Gemeinde Kalübbe, Bebauungsplan Nr. 2 „Solarpark Kalübbe“ und 1. Änderung des Flächennutzungsplans

## **Abwägung der Stellungnahmen aus der frühzeitigen Behördenbeteiligung (§ 4 Abs. 1 BauGB) und der frühzeitigen Öffentlichkeitsbeteiligung (§ 3 Abs. 1 BauGB)**

Stand: 30.09.2024

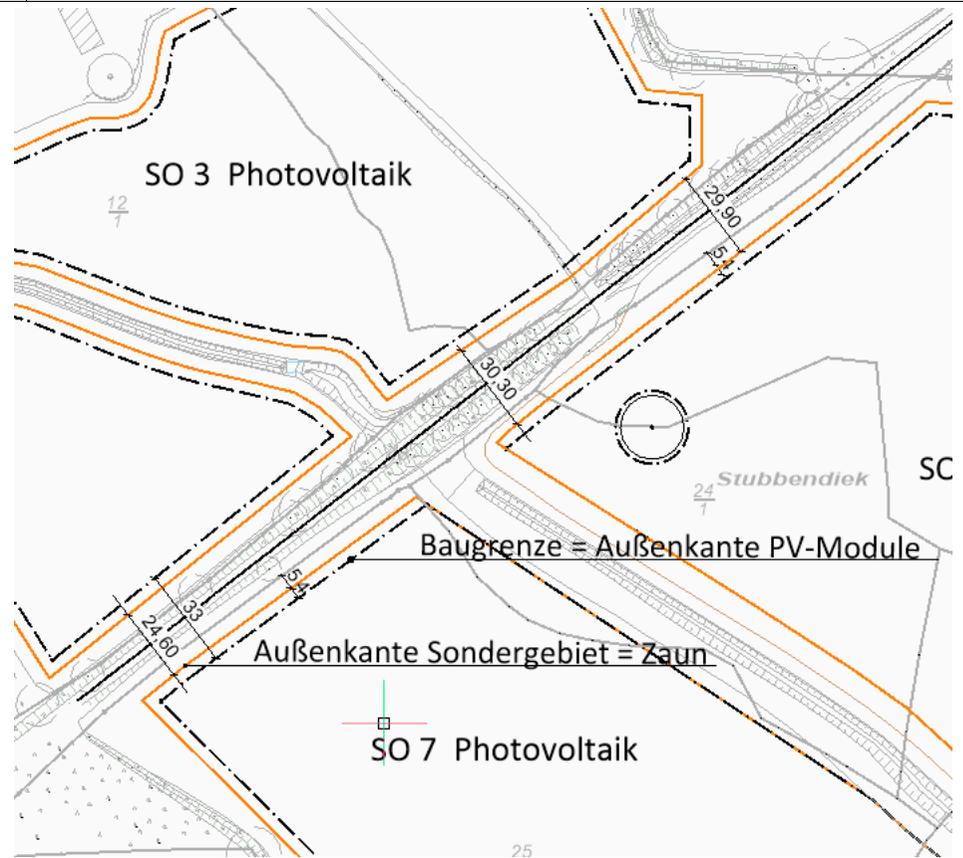
Die Bahnlinie Neumünster–Ascheberg soll in den kommenden Jahren reaktiviert werden. Bitte prüfen Sie ausdrücklich die eisenbahnrechtlich gebotenen Mindestabstände der zuvor aufgeführten Trasse. Zudem ist zu berücksichtigen, dass parallel der Trasse ein regionaler Radweg angedacht ist. Hierfür ist eine entsprechende Flächenvorsorge von mindestens 12 m zusätzlich zu den eisenbahnrechtlich gebotenen Abständen vorzusehen.

Die Flurstücke der Bahntrasse haben Breitenmaße von minimal 13 m bis maximal 20 m. Zwischen den Flurstücken der Trasse und den Sondergebieten wird ein Abstand von mindestens 5 m eingehalten. An der Außenkante der Sondergebiete wird später der Zaun errichtet.

Die Abmessungen zwischen den Sondergebieten (Zaun) auf der Nordwestseite und der Südostseite betragen mindestens 24,60 m und höchstens 30,30 m.

Die beiden folgenden Abbildungen verdeutlichen, dass für die Sanierung und Wiederinbetriebnahme der Bahnstrecke ausreichend Platz vorhanden ist.
